公告号: A21-015

### WB9Z-CU100通信单元支持WB2F代码扫描器规格之更改

WB9Z-CU100 通信单元, 支持 WB2F 代码扫描器:1 个项目

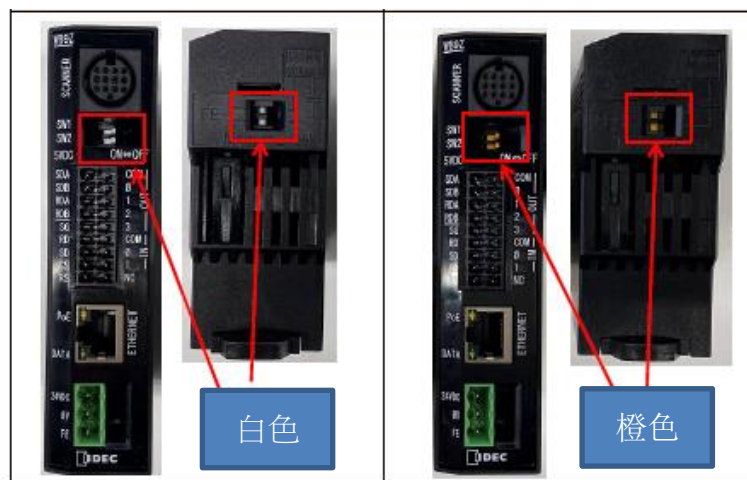
- EtherNet/IP 和 CC-Link IE Field Basic (通信协议) 增加
- DIP 开关的颜色和形状会改变如下, 因为当前 DIP 开关不再可用。

现时

更改后

注: 其他规格不变

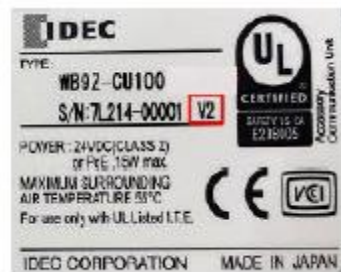
修改后的产品将在序列号末尾显示标识字母“V2”

注:标识字母为“V2”的硬件, 请使用版本的支持工具

版本 002.\*\*\*.00. 对于没有识别字母“V2”的硬件, 请使用的支持工具。

版本 001.\*\*\*.00. (版本 002.\*\*\*.00 的支持工具。不能用于没有“V2”的硬件。)
